Avis délibéré de l’Autorité environnementale pour le cadrage préalable de l’évaluation environnementale de la deuxième phase de travaux de la Nouvelle Route du Littoral à La Réunion (974)

n°Ae : 2024-121

Avis délibéré n° 2024-121 adopté lors de la séance du 30 janvier 2025

Figure 6 : Aires d'études présentées au rapporteur lors de sa visite.

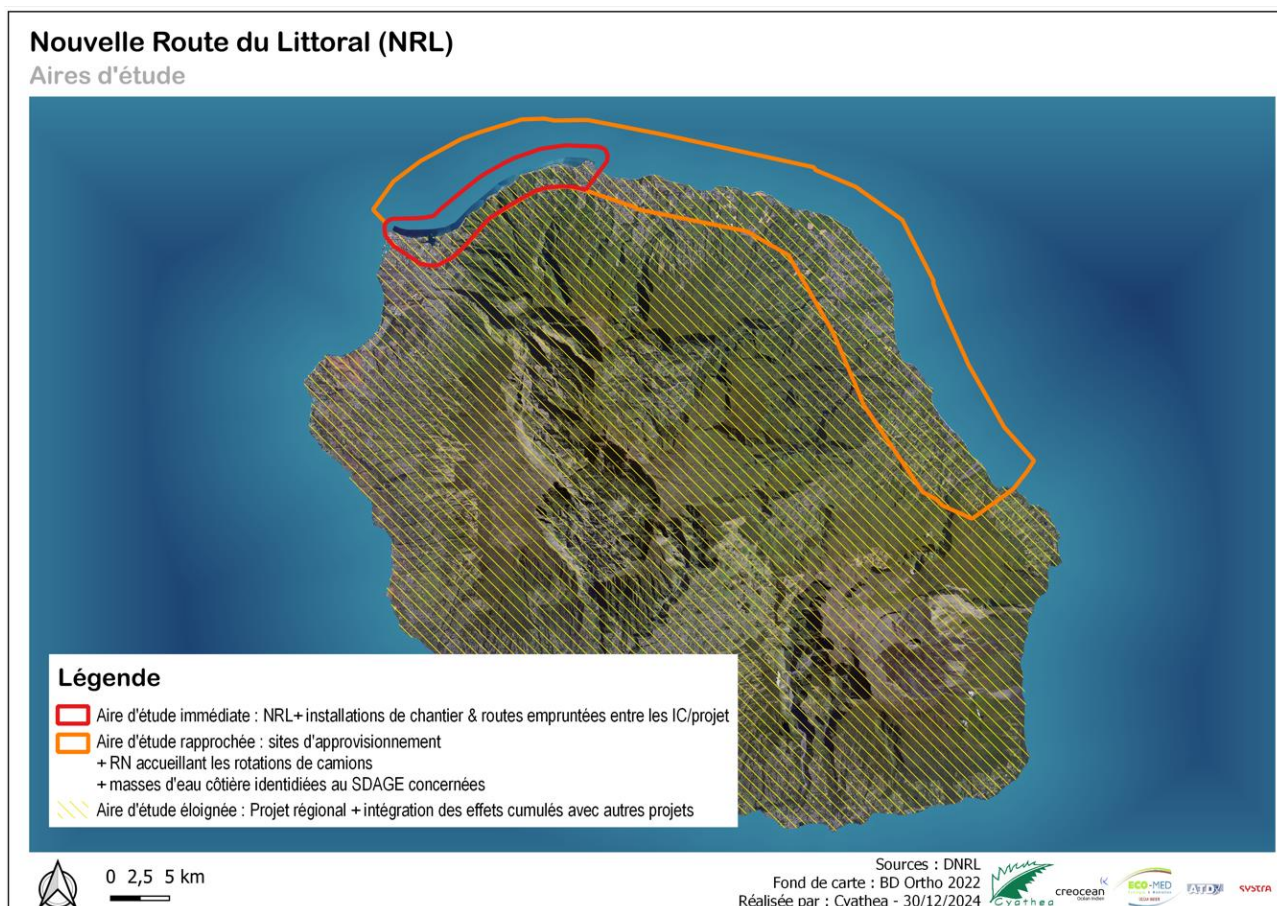
L'aire d'étude rapprochée proposée par la note de cadrage est limitée à une zone centrée sur l'ouvrage, incluant les aires et pistes de chantier. Elle doit inclure aussi les voies d'accès à la NRL et de raccordement aux routes à La Possession et à Saint-Denis, car leur construction fait partie intégrante du projet. Les aires de chantier comprennent les installations classées pour la protection de l'environnement (ICPE) nécessaires et l'étude d'impact les prendra en compte dans l'évaluation environnementale. L'aire d'incidences éloignée intègre les sites pressentis pour l'approvisionnement en matériaux. La différence faite par l'étude d'impact entre ces aires d'étude rapprochée et éloignée n'est pas précisée.

L'Ae rappelle que les aires d'études doivent être définies selon les thématiques étudiées. Elles doivent prendre en compte les liaisons fonctionnelles existantes (corridors écologiques, réseaux routiers pour l'étude des incidences des transports, etc.) afin d'évaluer l'ensemble des incidences du projet sur toute son aire d'influence. Elle rappelle aussi que les installations, ouvrages, travaux et aménagements (IOTA) et plus largement toutes les opérations nécessaires au projet et suscitées par lui en font partie intégrante. Ils doivent donc être évalués par l'étude d'impact. Il n'y a donc pas

Lors de la visite du rapporteur, une nouvelle définition des aires d'étude a été présentée, incluant une aire d'étude éloignée couvrant l'ensemble de l'île de La Réunion. Ces aires apparaissent mieux adaptées au projet, sous réserve d'étendre l'aire d'étude rapprochée à la carrière des Remparts.

Figure 7 : Profils en travers étudiés (source : note de cadrage).

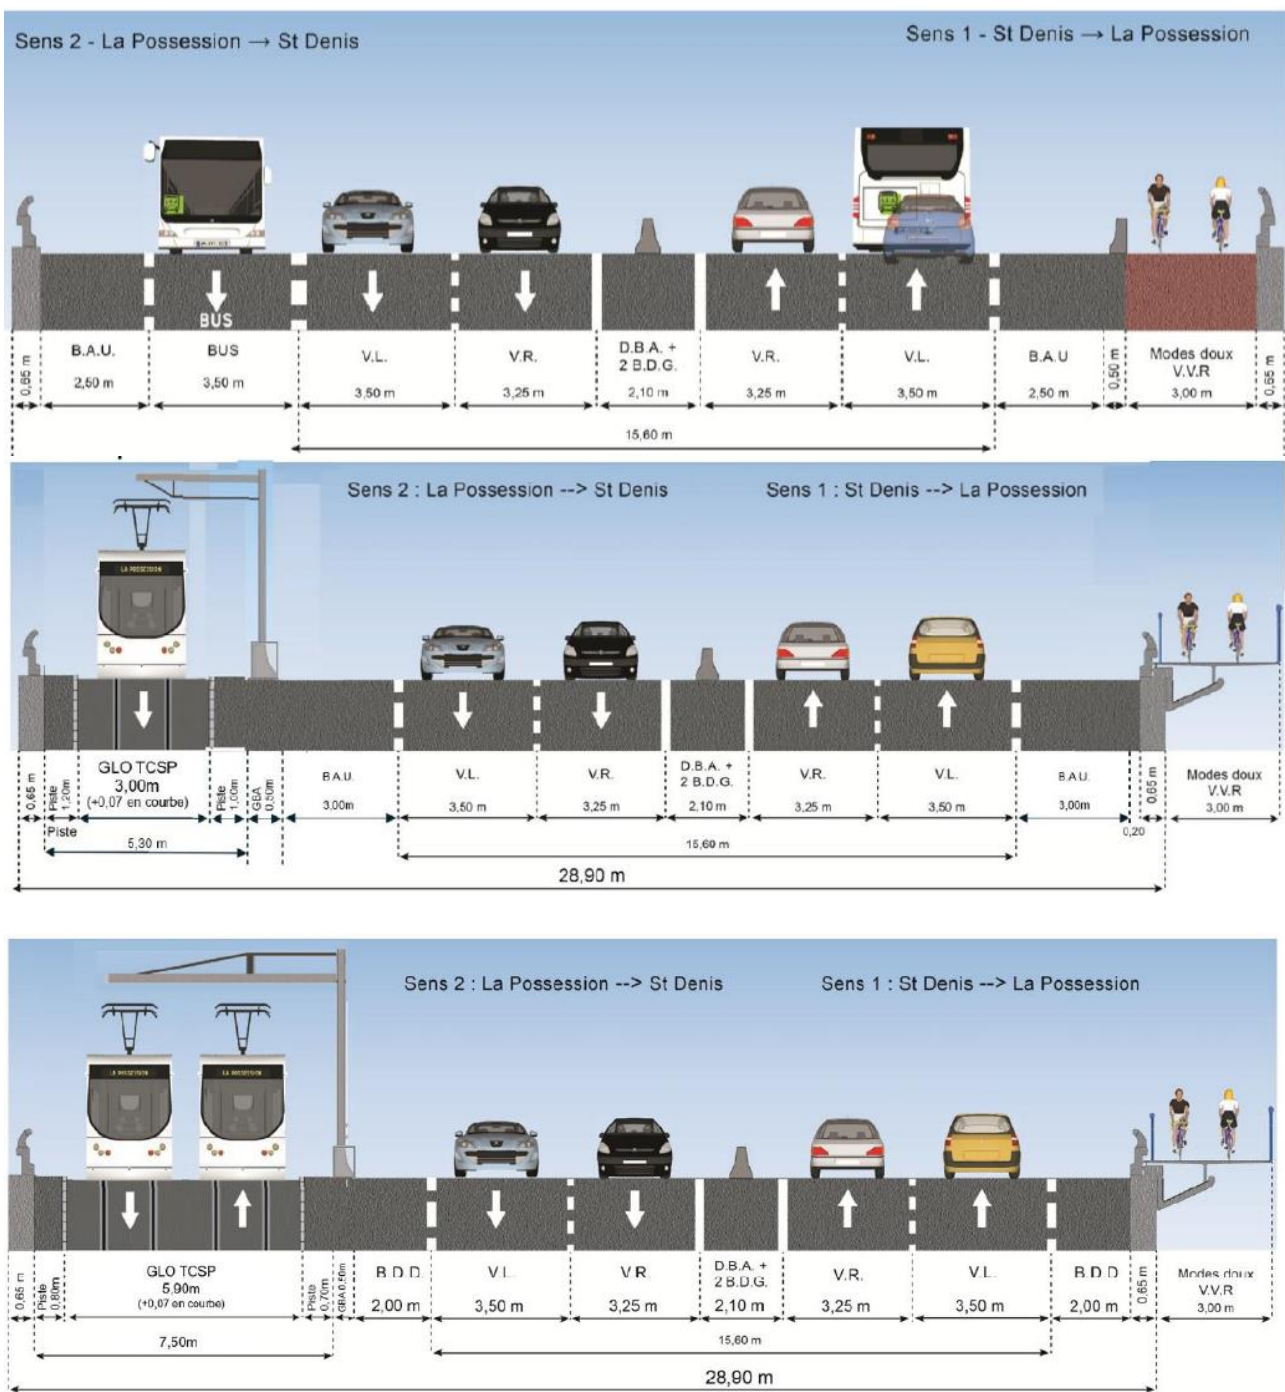
Trois types de profils en travers sont prévus par la note de cadrage. Aucun de ceux-ci n'est actuellement en place sur le tronçon exploité.

Le profil actuellement en place sur le tronçon exploité est celui d'une 2x2 voies séparées par une glissière en béton armé (GBA), une bande d'arrêt d'urgence dans chaque sens que les bus ont l'autorisation d'utiliser, et une petite bande de sécurité (sans séparateur) utilisée par les vélos. Ce mode d'exploitation ne respecte pas les ambitions affichées – et étudiées – d'offrir une place spécifique pour les transports en commun et une autre pour les modes actifs (cf. figure suivante).

L'étude d'impact doit préciser le profil qui sera déployé sur l'ensemble du tracé à la mise en service du projet complet et justifier ce choix notamment eu égard à ses incidences sur l'environnement et la santé humaine. Elle doit indiquer les évolutions de ce profil selon les décisions prises, prévisibles ou à prendre sur ces questions.
